Gewässerrahmenplan

Untere Zorge

Name Oberflächenwasserkörper	Wasserkörper-Nr.:
Untere Zorge	20014
allgemeine Angaben	
Flussgebietseinheit	Elbe
Planungsraum	Helme
Gebietsgröße [km ²]	95,59
Fließgewässerslänge [km]	47,2
Schutzgebiete	Natura 2000, TWSG

Übersicht zur örtlichen Lage			Zorge bei Windehausen

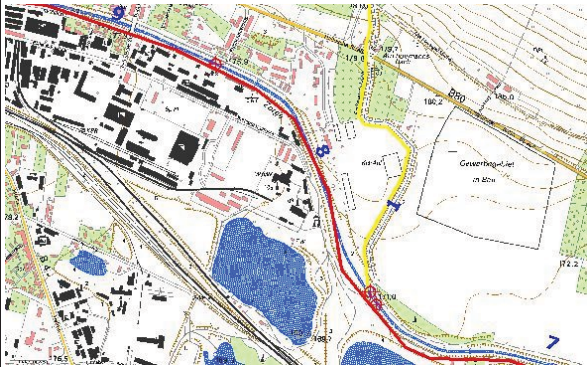
<p>Anmerkungen:</p> <p>Flächenbetroffenheit in ha:</p> <p>Abstimmung FFH-Verträglichkeit:</p> <p>Hinweise zu Nutzungen:</p>	<p>6,00</p> <p>Verträglich, Protokoll der Abstimmung liegt vor.</p> <p>Hochwasserschutz der Ortslage ist zu gewährleisten; Belange Bergbau berücksichtigen</p>
<p>Anhörung:</p> <p>Einwand:</p> <p>Einwand-Nummer:</p> <p>Ergebnis der Prüfung:</p>	<p>Ja</p> <p>1991, 3753</p> <p>Die Maßnahmenbeschreibung wurde überarbeitet. Eine Wasserkraftnutzung und die Herstellung der Durchgängigkeit schließen sich nicht aus, wenn den Belangen des WHG (hier siehe Abschnitt 2 ab § 25ff, insbesondere §35) Rechnung getragen ist.</p>
